## Промяна на водния затвор в Душ-канала HL50

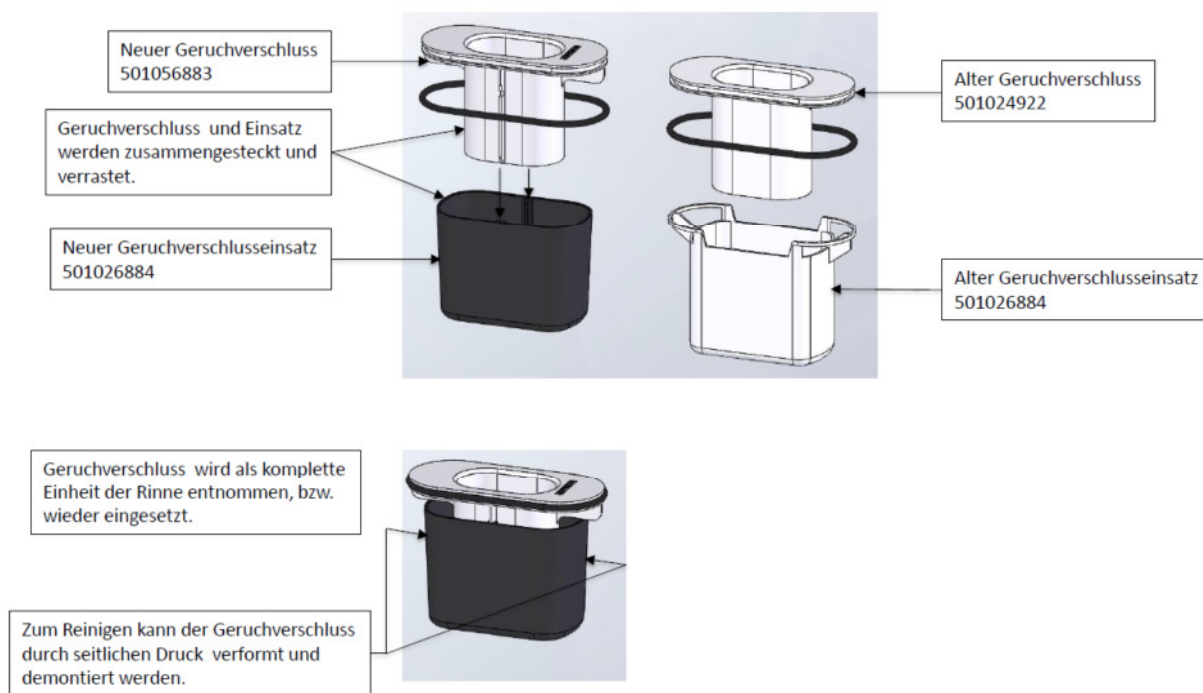
- При телата на душ-каналите HL50F.0 и HL50W.0 (Строителна дълбочина 110мм) се променя водния затвор (виж снимката долу) – Артикулният номер на резервната част остава непроменена (HL050.5EN).
- Изменението се отнася само за водния затвор, сифонното тяло остава непроменено.
- Дата: промяната ще се извърши до края на 2017

- При телата на обичайните тела на душ-каналите (HL50FF.0 респ. HL50FU.0 и HL50WF.0 респ. HL50WU.0) остават сифонните части непроменени.
